**OBJET: Mise à jour des ponts élévateurs électrohydrauliques à 4 colonnes CT LT de 5 tonnes en version EVO**

Nous avons le plaisir de vous informer qu'à partir de septembre 2024 les ponts élévateurs électrohydrauliques à 4 colonnes CT LT de 5 tonnes fabriqués en Italie seront disponibles dans leur version **EVO**.

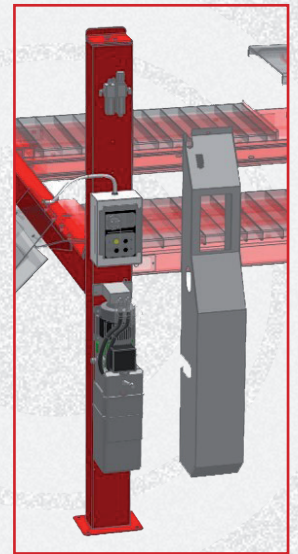
Cette version, qui remplace les précédentes, représente une mise à jour des ponts élévateurs en question, avec les améliorations suivantes :

- Nouveaux vérins LT plus performants
- Nouvelle colonne de commande (nouvelle conception pour la fixation de l'unité FRL et nouvelle position du moteur)
- Nouvelle cale sur la serrure mécanique pour un meilleur réglage
- Nouvelle unité FRL (filtre/régulateur de pression d'air/lubrificateur)
- Nouveau raccordement pneumatique
- Nouveau réservoir d'huile pour l'unité FRL

- Nouveau positionnement des composants dans l'unité hydraulique pour obtenir plus d'espace pour le nouveau moteur ventilé
- Nouveau moteur servo-ventilé
- Nouveaux tuyaux hydrauliques
- Nouveau réservoir surdimensionné
- Nouveau carter de protection avec ventilation améliorée
- Nouveau manuel d'utilisation
